PROYECTO  
UNIDAD APLICATIVA EL REDENTOR  
BOGOTÁ D.C.

CONTRATO DE OBRA No. 68573-008-2018 (PAF-ICBF-O-001-2018)

INFORME CONSOLIDADO DIAGNÓSTICO  
DISEÑOS

BOGOTÁ D.C.. SEPTIEMBRE 19 DE 2018

Fig 1. Desplazamientos Redes Hidráulicas Bloque C Servicios de Protección.

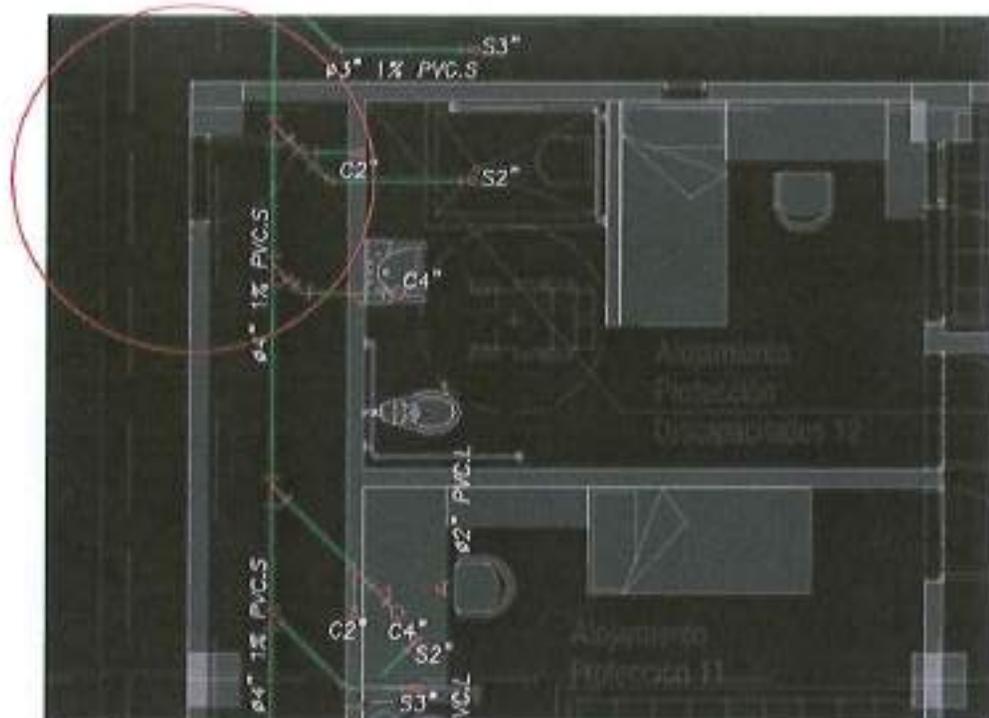
En Conclusión, las versiones de diseños Hidrosanitarios y Eléctricos tienen no correspondencia con la versión de Arquitectura entregada por FINDETER (están desplazados o parece que se desarrollaron sobre una versión anterior de Arquitectura). Además, se requiere evaluar las ubicaciones más convenientes para sistemas de ductos, lo que implica la reevaluación de la coordinación técnica general del proyecto, para su respectivo ajuste sobre el diseño Arquitectónico.

- Planta Baños Cocina General Bloque C Piso 1:

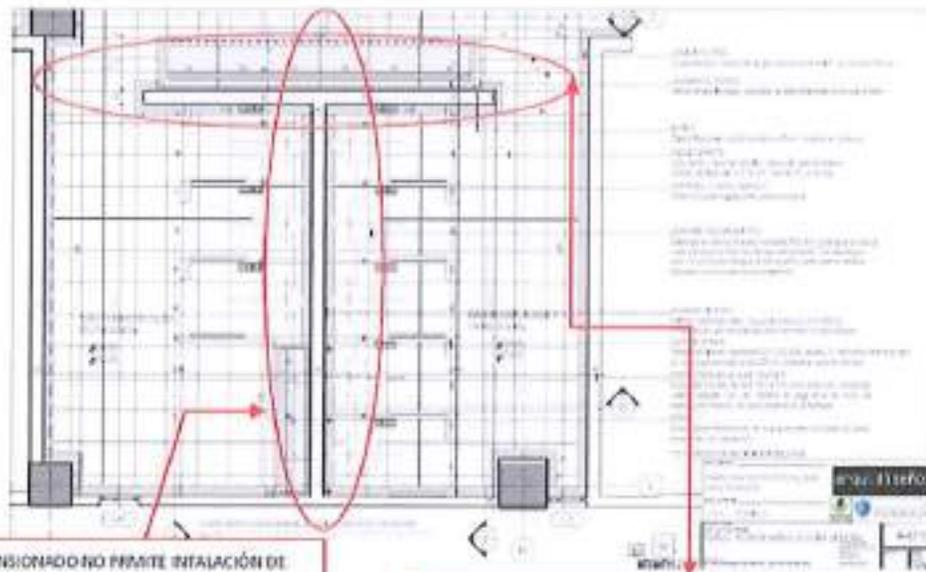
MURO PREDIMENSIONADO NO PERMITE INSTALACIÓN DE EQUIPOS DE FLUJOMETRO PUESTO QUE DIMENSION MÍNIMA DE ESTOS SE ESTIMA ENTRE 12 Y 24 cm, el muro planteado tiene una dimensión de 15 cm, y la disposición de los sanitarios enfrente obliga a su reubicación o en su defecto el planteamiento de un muro doble.

MURO PREDIMENSIONADO NO PERMITE INSTALACIÓN DE EQUIPOS DE FLUJOMETRO PUESTO QUE DIMENSION MÍNIMA DE ESTOS SE ESTIMA ENTRE 12 Y 24 cm, el muro planteado tiene una dimensión de 15 cm, y la disposición de los sanitarios enfrente obliga a su reubicación o en su defecto el planteamiento de un muro doble.

- Sección Baños Cocina General:

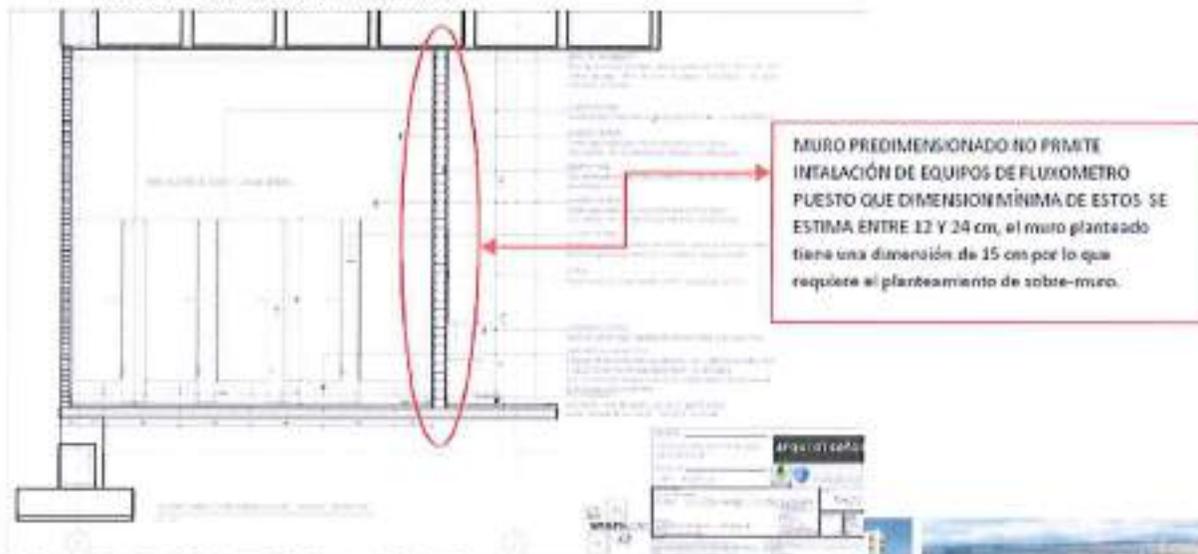
MURO PREDIMENSIONADO NO PERMITE INSTALACIÓN DE EQUIPOS DE FLUJOMETRO PUESTO QUE DIMENSION MÍNIMA DE ESTOS SE ESTIMA ENTRE 12 Y 24 cm, el muro planteado tiene una dimensión de 15 cm por lo que requiere el planteamiento de sobre-muro.

- PLANTA COCINA GENERAL BLOCQUE C PSO 1:

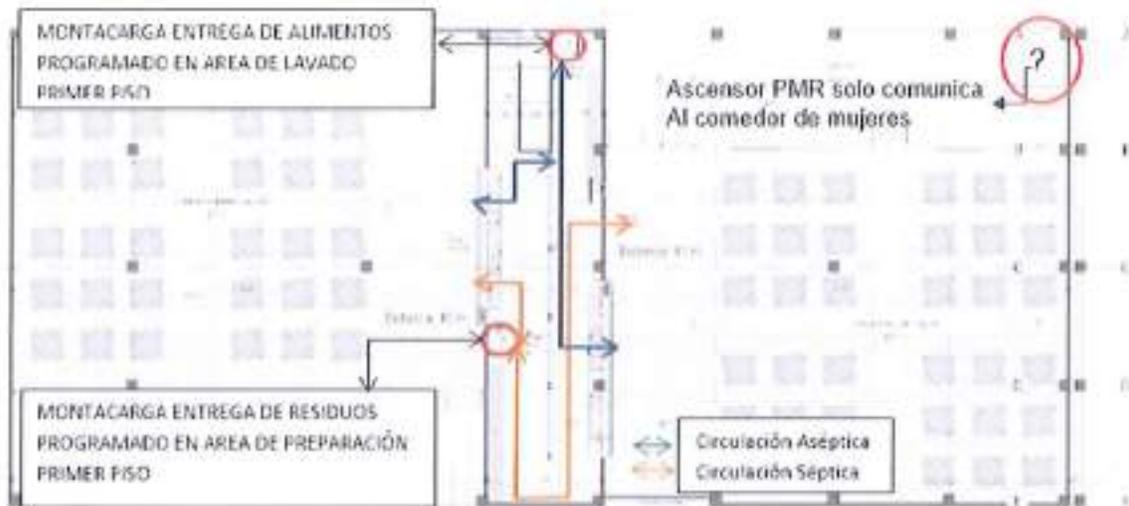
- La distribución de la cocina presenta un cruce de distribución entre el flujo de circulación de entrega de alimentos y la recepción de menaje, es decir, aparece un cruce entre la ruta de circulación aséptica (Productos Elaborados) y la ruta de circulación séptica (Residuos Sólidos). Se requiere la reevaluación de esta distribución para dar cumplimiento a los lineamientos sobre flujos de circulación establecidos en la norma GTS USNA 009.

Esc 1/250 **PISOS EXTERIORES / PLANTA PLAZOLETA DE ENCUENTRO HOMBRES**

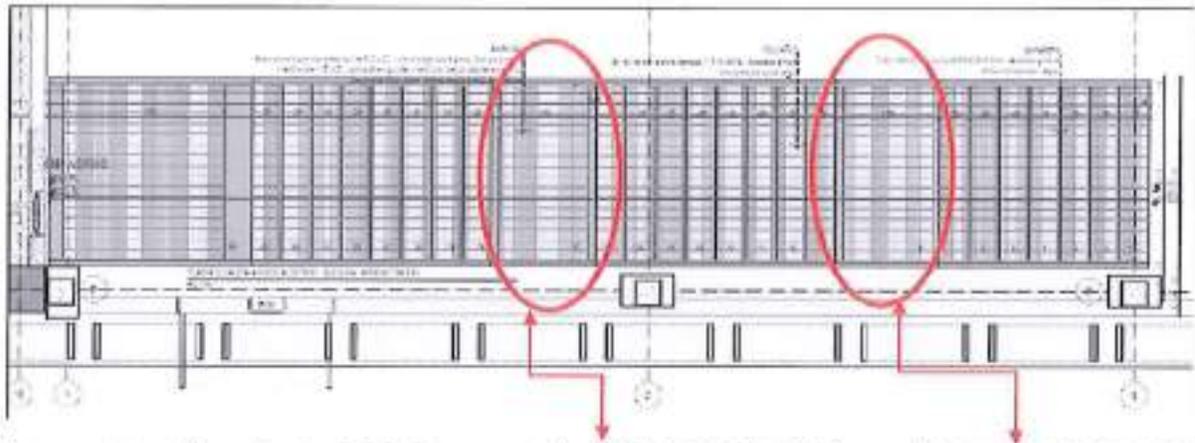
- No aparecen especificaciones de franjas de compactación o bordillos de confinamiento.
- No se evidencian canales cañuelas sistemas de sumideros, para tratamientos de aguas pluviales (Aguas Lluvias), se requiere coordinación con estudios hidrosanitarios para la inclusión de estos sistemas

Imagen tomada de los planos

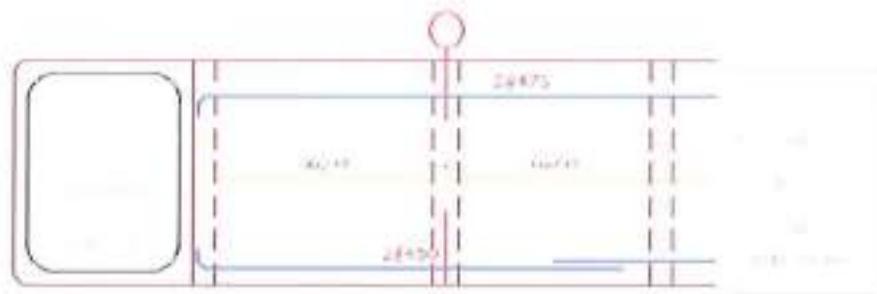
- En los planos de despieces se evidencia que las viguetas de 15 cm presentan un recubrimiento de 4cm, estribo #3 y 2 barras #4 o #5, condiciones que impiden cumplir con el recubrimiento mínimo presentado en C.7.6, y algunos casos, como la zona de traslape, inclusive es imposible físicamente colocar las barras que se indican en el despiece. Esta concentración de refuerzo y la falta de espaciamiento puede causar hormigueros y un agrietamiento por esfuerzo cortante o retracción.

- Separación máxima de estribos según C.11.4.5.1 no debe superar  $d/2$ , situación que no se ve reflejada en los despieces de las viguetas que presentan separación de estribos de hasta 50cm.

#### 4.3 Escalera

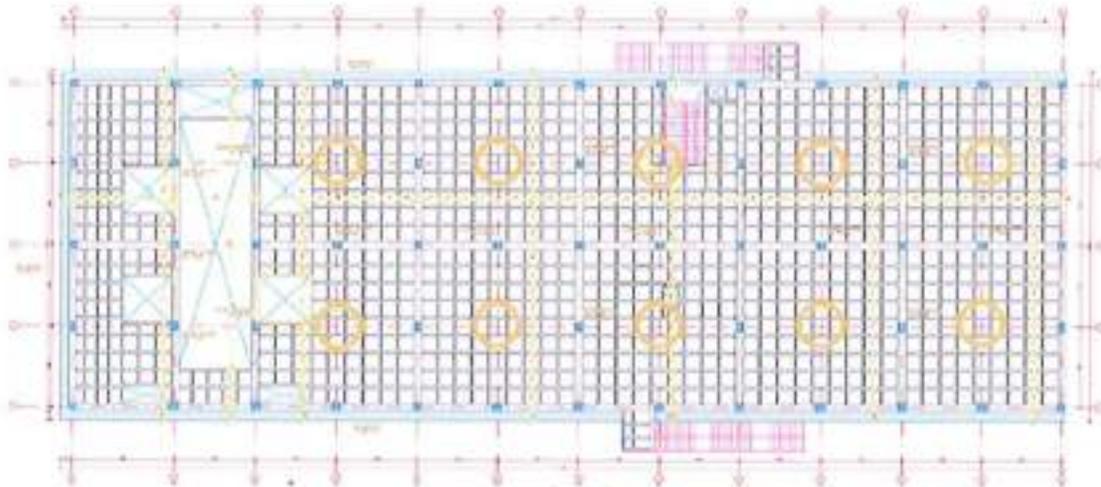
- En la memoria de diseño se indica que la escalera T2 es de 4.6 m, medidos horizontalmente. Sin embargo, de acuerdo a los planos, tanto despiece de escaleras como en planta, la escalera tiene una distancia entre apoyos de 4.8 m. Teniendo en cuenta lo mencionado anteriormente es posible afirmar que el diseño de la escalera no corresponde con lo requerido.
- De acuerdo a los planos, el refuerzo se encuentra completamente centrado y no se especifica ningún tipo de recubrimiento. En el cálculo presentado en la memoria no se está reflejando esta condición, la cual modifica considerablemente la cuantía de acero calculada.
- Respecto a los planos, se evidencia que los anclajes de la escalera son insuficientes.
- La escalera T1 tiene una luz de 4.8m y un espesor de 15cm. Se requiere el cálculo de deflexiones de acuerdo a lo indicado en la tabla CR.9.5.

Imagen tomada de los planos

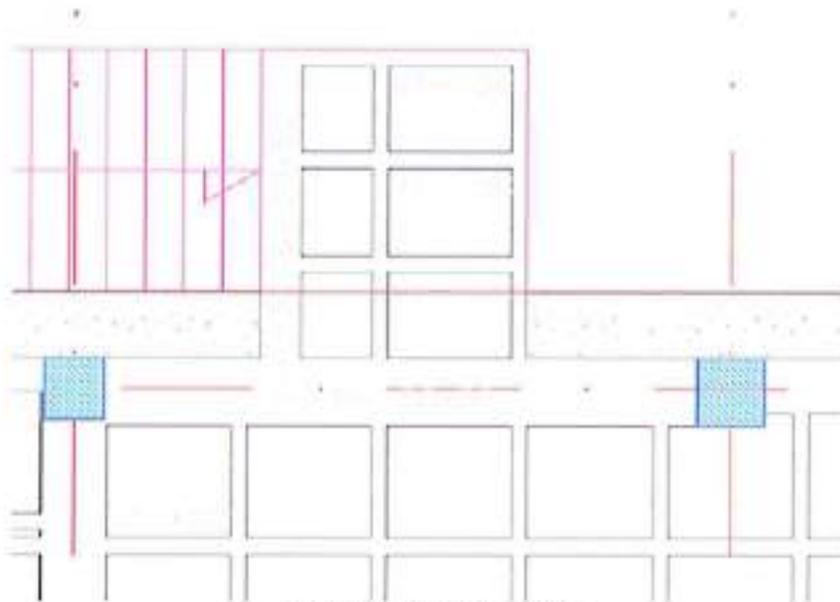
Las vigas 113C y 114C se encuentran en voladizo, no llegan a la columna y reciben la carga de la escalera, muchas condiciones desfavorables para garantizar su adecuado funcionamiento y más teniendo en cuenta que la viga sólo cuenta con refuerzo mínimo.

Imagen tomada de los planos

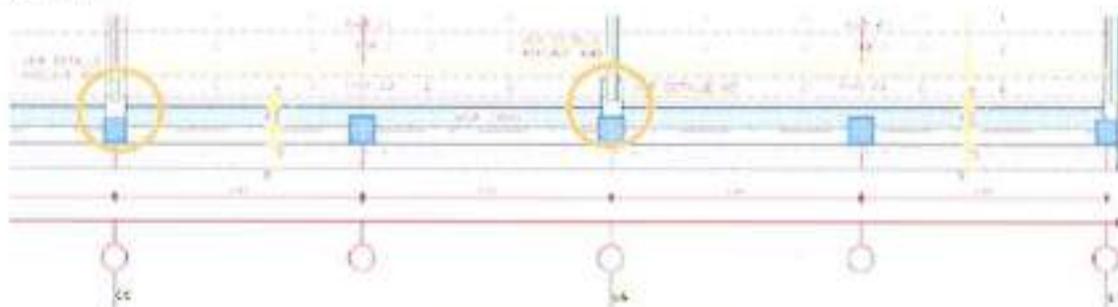
En los costados sur y norte, sobre el eje F y A, se encuentran ubicadas unas ménsulas que interrumpen la viga canal.

### 4.2 Escalera

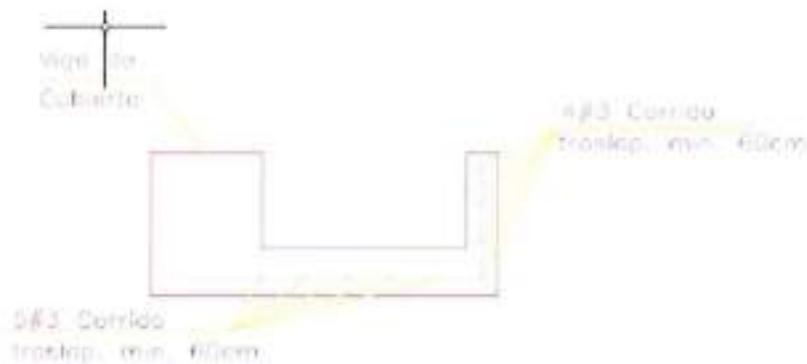
- El acero colocado no cumple con la cuantía requerida según memorias. De acuerdo a la memoria se requieren 23.78 cm<sup>2</sup>, es decir #5 c/8 y no cada 10 como se presenta en planos. No se indica cómo se calcula acero transversal.
- De acuerdo a los planos, el refuerzo se encuentra completamente centrado y no se especifica ningún tipo de recubrimiento. En el cálculo presentado en la memoria no se está reflejando esta condición, la cual modifica considerablemente la cuantía de acero calculada.
- Respecto a los planos, se evidencia que los anclajes de la escalera son insuficientes.
- El descanso de la escalera metálica parece quedar completamente en voladizo sin ningún tipo de apoyo. Se debe aclarar cómo se va a sostener la escalera.

Imagen tomada de la memoria

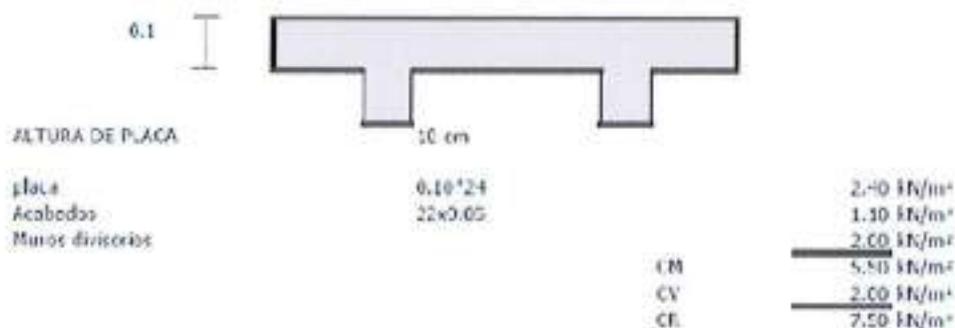
No se especifica detalladamente cómo se determina la carga de muros divisorios. De acuerdo a B.3.4.3 en caso de no presentar un avalúo detallado de cargas, se deben adoptar los valores mínimos indicados en la tabla B.3.4.3-1, es decir 300 Kg/m<sup>2</sup> para particiones en mampostería, comparados con los 200 Kg/m<sup>2</sup> que propone el diseñador.

Imagen tomada de los planos

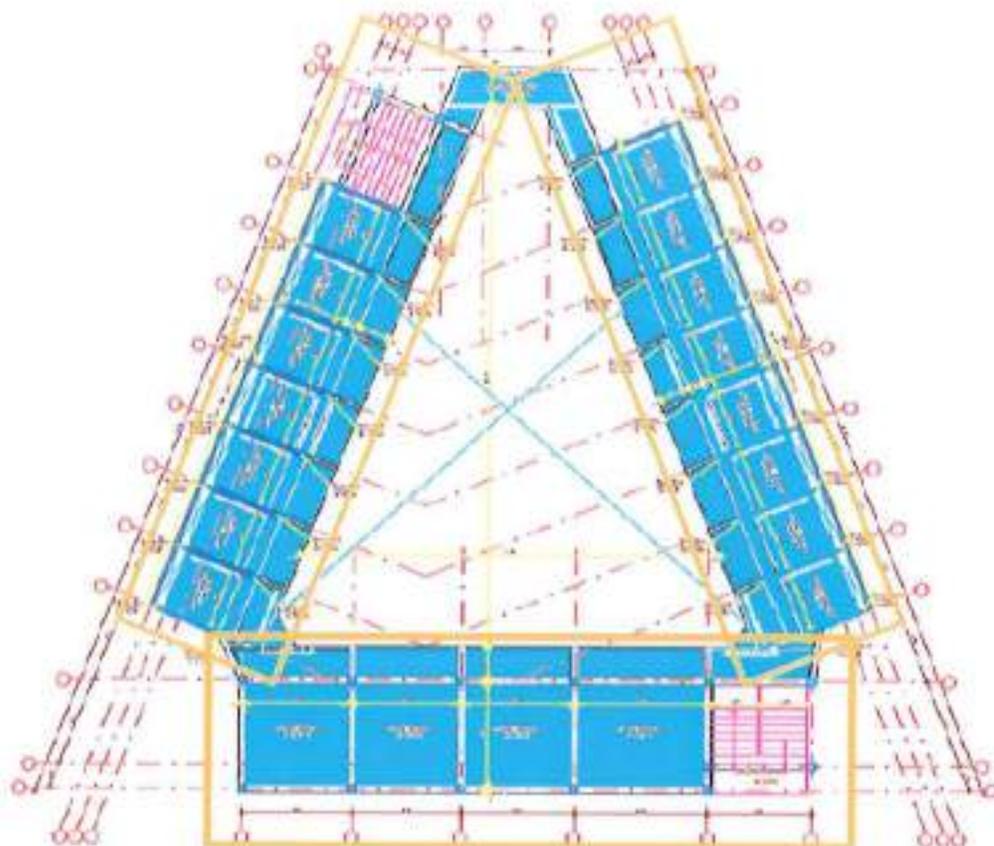
Teniendo en cuenta que la edificación cuenta con uniones muy pequeñas en las esquinas y un gran vacío central, consideramos que la edificación requiere estar dividida en 3 diafragmas, una para cada lado del triángulo que define la geometría de la edificación en planta, como se aprecia en la figura. Esta situación no se aprecia en el modelo del diseñador ya que únicamente define un diafragma para toda la edificación.

#### 4.4 Muros

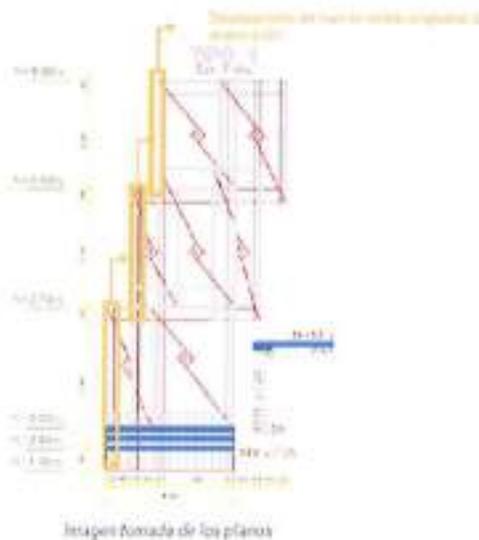
- Existen varias porciones de muros que nacen sobre viguetas en voladizo. Es importante resaltar que estas viguetas solo cuentan con una sección de 15 x 30 cm, sección evidentemente insuficiente para trasladar todas las cargas provenientes de los muros de corte.
- La falta de continuidad de los muros genera inestabilidad del sistema, principalmente en caso de sismo donde los muros que nacen sobre viga no podrán aportar la suficiente resistencia al sistema. Adicionalmente, en sentido longitudinal del muro se presenta un desplazamiento en los planos de acción, lo cual no garantiza una adecuada transmisión de fuerzas a la cimentación.
